リコール届出一覧表

リコール届出日:令和 05 年 02 月 22 日

改善箇所説明図

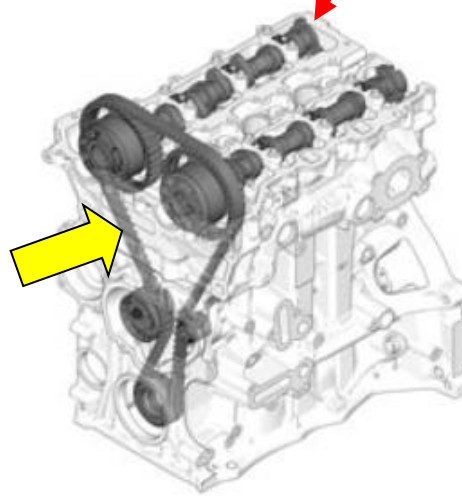
タイミングベルトにおいて、特定の燃料や添加剤の影響によるエンジンオイルの変質のため、エンジンオイルに浸された構造のタイミングベルトの劣化が進行しているものがある。そのため、タイミングベルトの表面が剥離してブレーキバキュームポンプが破損し、ブレーキ倍力装置の機能が低下する。

全車両、以下の措置を実施する。

- ① タイミングベルトを点検し、劣化が確認された場合は、タイミングベルト、バキュームポンプ、オイルフィルターを新品に交換する。
- ② エンジン ECU のソフトウェアを対策プログラムに更新し、倍力装置の機能低下に関する警告機能を追加する。
